Retour de la consultation officielle du 1^{er} août au 1^{er} octobre 2016 pour le PPRI VERSE

Tous les avis ou délibérations arrivés à la Direction départementale des Territoires ont été pris en considération même si le délai de la consultation était dépassé

Photos montrant des axes de ruissellement lors d'événements exceptionnels de type PPRI, à Estreux commune du Valenciennois (Nord) morphologiquement comparable au bassin de la Verse

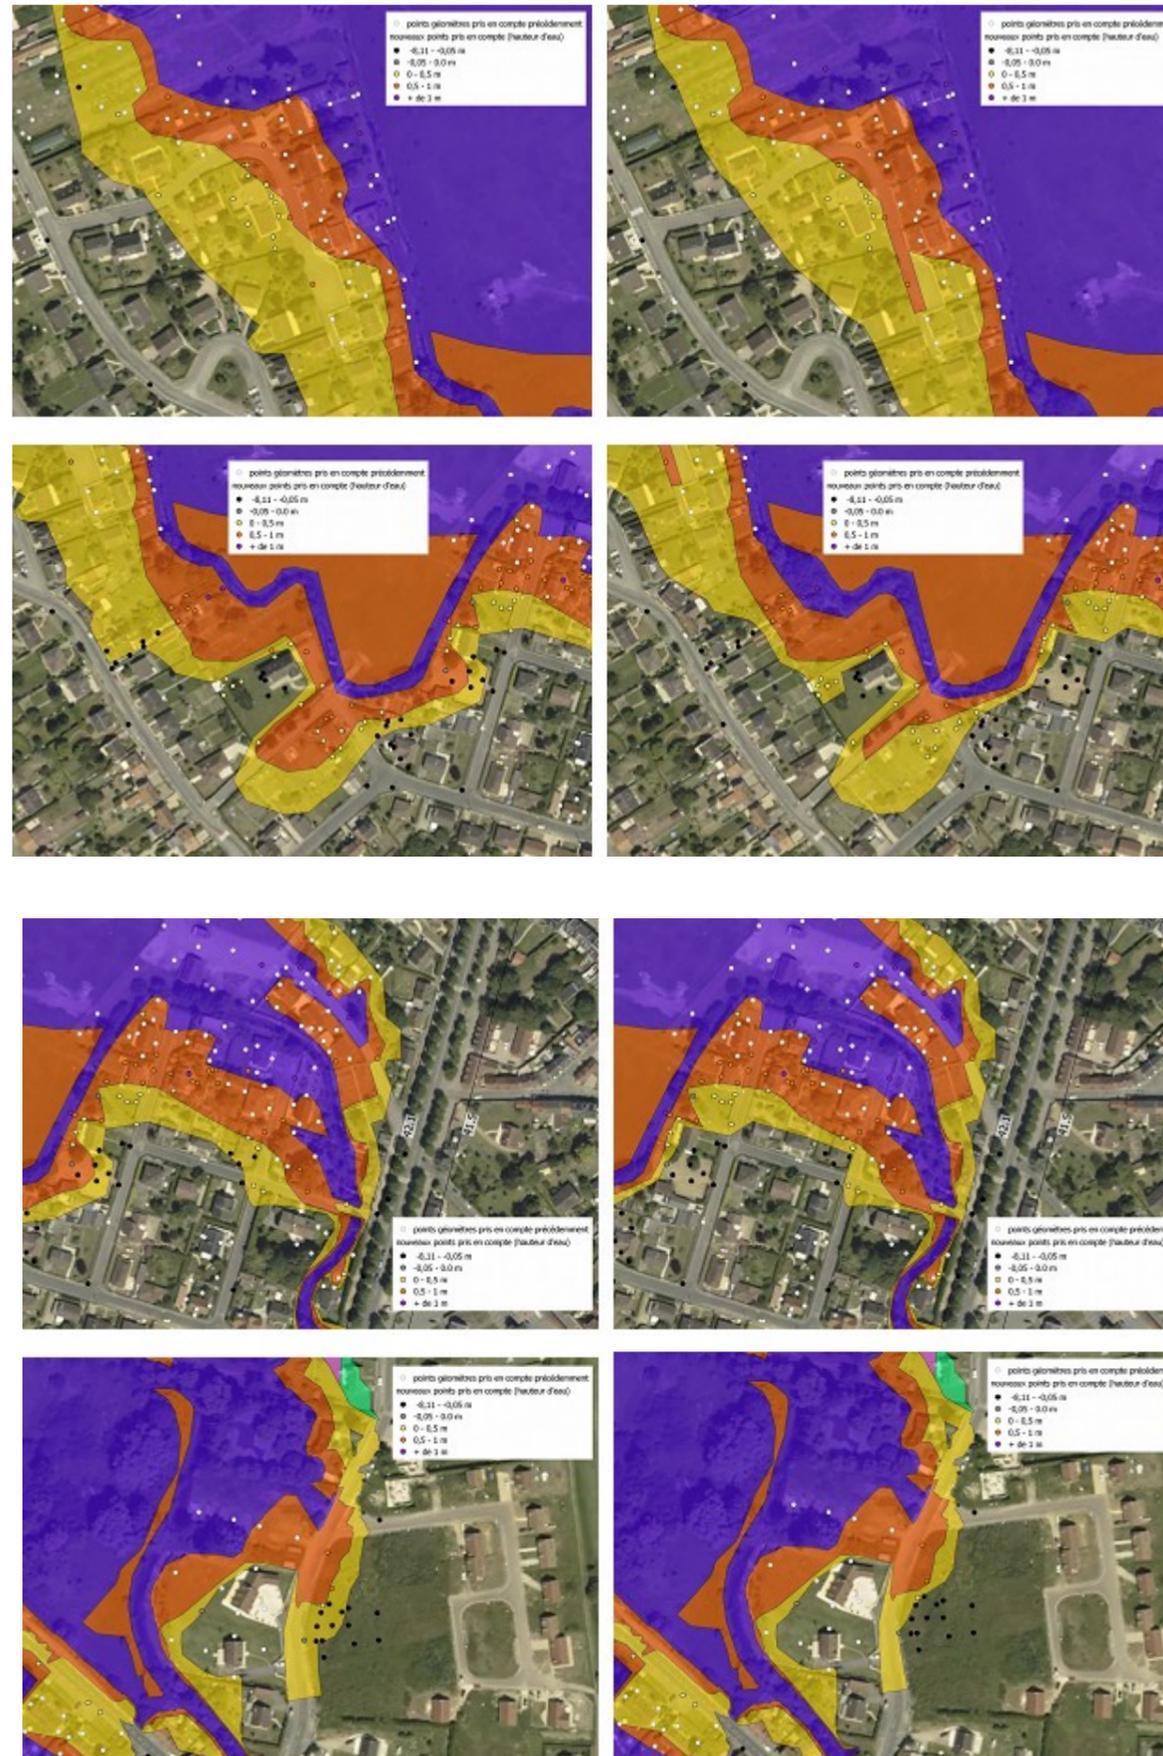
Plusieurs communes estiment que les zones d'axe de ruissellement situées sur des rues sont trop larges parce qu'elles débordent sur le début des parcelles dans les secteurs urbanisés, diminuant par conséquent la valeur des biens.

Tout d'abord rappelons que les axes (et les autres parties du zonage) ne réglementent que la partie touchée de la parcelle et pas l'ensemble de la parcelle. Ainsi le fait que les axes de ruissellement touchent le début des parcelles ne remet pas en cause leur constructibilité sur le reste de la parcelle.

Les éléments notés axe de ruissellement sur les cartes d'aléas sont des objets graphiques qui permettent de représenter l'existence du risque lié à un axe d'écoulement exceptionnel issu du ruissellement et ainsi améliorer la prévention des risques du territoire.

Les axes permettent avant tout de contraindre les projets neufs. Ils permettent pour les parcelles touchées par l'axe non zonées par ailleurs, d'inciter à construire en retrait de l'axe sans placer d'entrée de cave ou sous sols.

Par ailleurs, quand un axe d'écoulement lié au ruissellement est identifié sur une rue, il constitue un risque pour les parcelles habitées voisines même si elles ne sont pas dans une autre zone inondées ou si elles sont surélevées. Ainsi, pendant un événement l'axe d'écoulement gêne ou empêche l'accès aux propriétés et génère un sur risque pour les habitants qui souhaitent entrer ou sortir de leur propriété. Il y a donc nécessité et intérêt à afficher ce risque et de le porter à la connaissance des propriétaires des parcelles jouxtant un axe d'écoulement.

modifications de l'aléa débordement du ru de la Fontaine Caboche.
A gauche aléa avant modification, à droite aléa après modification

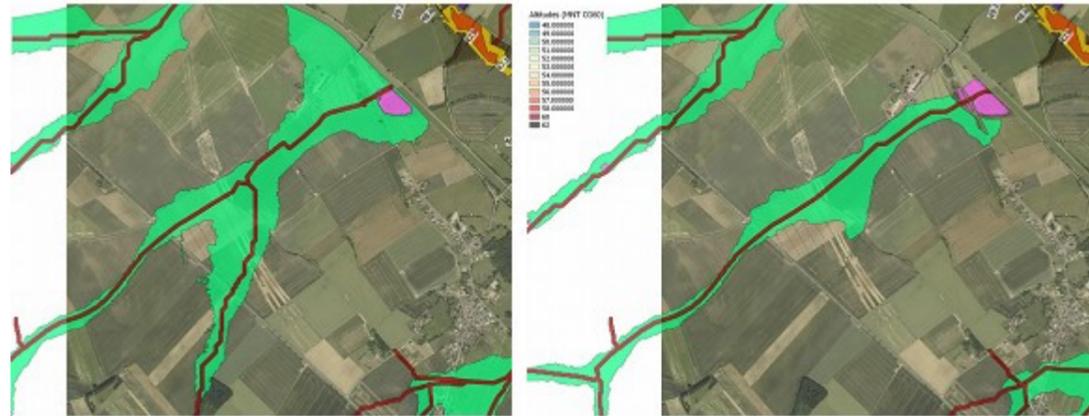
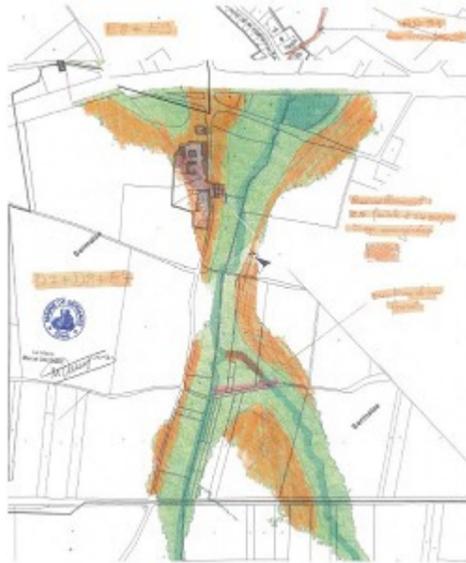
MUIRANCOURT	28/09/16	Mail de la sous-préfecture	Avis défavorable	<p>Le zonage n'est pas correctement défini, voir plan fourni concernant les différentes hauteurs de débordements qui correspondent à la réalité de l'événement de 2007 et à la topographie des terrains</p> <p>La commune souhaite que l'aléa débordement du ru de la Fontaine Caboche soit modifié. Elle a tracé un aléa sur un plan et estime que ce tracé d'aléa correspond mieux à la réalité de l'événement de 2007 et à la topographie des terrains.</p>	<p>Le CEREMA s'est rendu sur place. La mairie n'a pas transmis d'éléments topographiques ou relatif aux inondations historiques avec son plan. Le tracé apparaît peu précis et n'intègre pas tous les repères de crues de 2007. Un des repères de crue 2007 indique 70 cm de hauteur d'eau au niveau d'une maison le long de la RD 91 et il n'est pas placé dans la zone inondable dessinée par la commune.</p> <p>Le CEREMA propose, qu'en l'absence de données topographiques précises, une modification de l'aléa actuel prenant en compte la morphologie perceptible sur le terrain.</p>	<p>Dans l'atlas cartographique, la modification sera faite.</p>
